INFORME N°116-2024-SGEPL-GI-MDP/FIAG

ASUNTO : **ABSOLUCION DE CONSULTAS DEL PROYECTO DENOMINADO "MEJORAMIENTO DEL CEMENTERIO MUNICIPAL EL ANGEL DEL DISTRITO DE PARCONA – ICA – ICA" – SEGUNDA ETAPA CUI 2284413, DEL PROCESO DE LICITACION PUBLICA N° 04-2024-MDP/CS-1**

CARTA N° 016-2024-LHQ/ ING. CIVIL - CONSULTOR

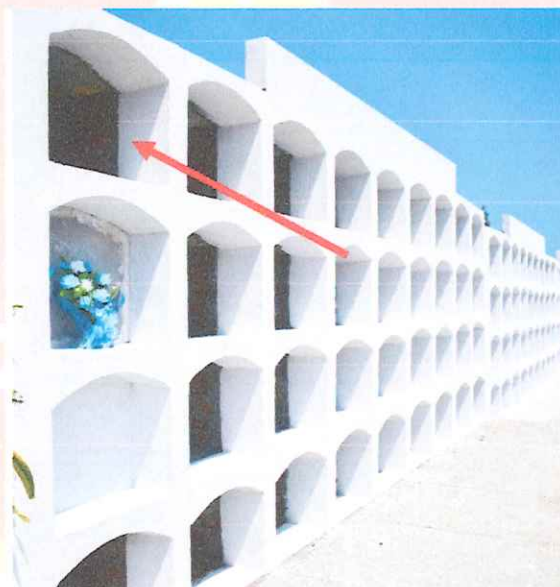
En las partidas "02.03.02.02.01 TARRAJEO EN MURO: INTERNO Y EXTERIOR", en el sustento de metrados de la partida no se considera el tarrajeo de las paredes en ambos lados de cada nicho en su totalidad de longitud de acuerdo a lo indicado en los planos de arquitectura del bloque, por lo cual deberá considerarse como ADICIONAL al no estar considerado en el metrado.

Se indica que se cometió un error de grafico en el plano arquitectónico, por lo cual el metrado considerado es de la parte exterior de los nichos, así como en la parte interior de los nichos con un ancho de tarrajeo de 0.60 m en todo el perímetro de la entrada de cada nicho (parte visible), por lo que la parte interna no visible no se tarrajea, como se puede observar en la imagen referencial adjunta, por lo tanto, no se requiere ninguna adicional durante la ejecución.
